**Forum mondial de l'harmonisation
des Règlements concernant les véhicules****181^e session**

Accord de 1958 :**Examen de projets d'amendements à des Règlements ONU existants,
soumis par le GRSP****Proposition de complément 4 à la série 03 d'amendements
au Règlement ONU n° 129 (Dispositifs améliorés de retenue
pour enfants)****Communication du Groupe de travail de la sécurité passive***

Figure 2

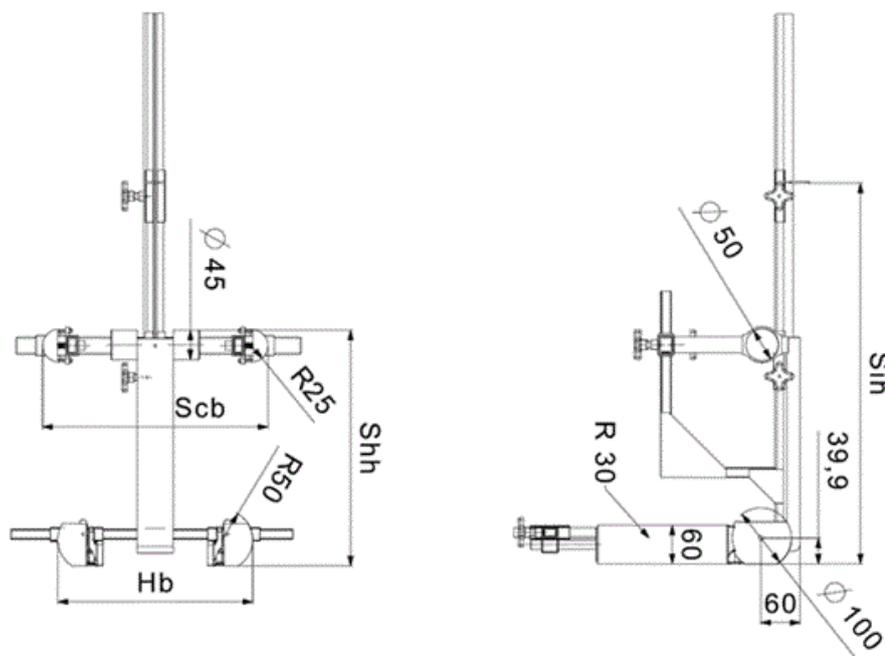
Annexe 18, lire :

« Annexe 18

Dimensions du mannequin pour dispositifs améliorés de retenue pour enfants

Dispositif de mesure d'un DARE – Vues latérale et frontale du dispositif de mesure

Pour les DARE intégraux ou non intégraux, le dispositif décrit à la figure 2 de l'annexe 18 doit être utilisé.

La masse des dispositifs décrits à la figure 2 et à la figure 3 doit être de 10 ± 1 kg.

Toutes les mesures doivent être prises avec la base du dispositif reposant sur l'assise du DARE et le dossier du dispositif en contact avec le dossier du DARE. Toutes les dimensions latérales doivent être mesurées sous une force de 50 N avec les dispositifs décrits à la figure 2 et à la figure 3 de la présente annexe.
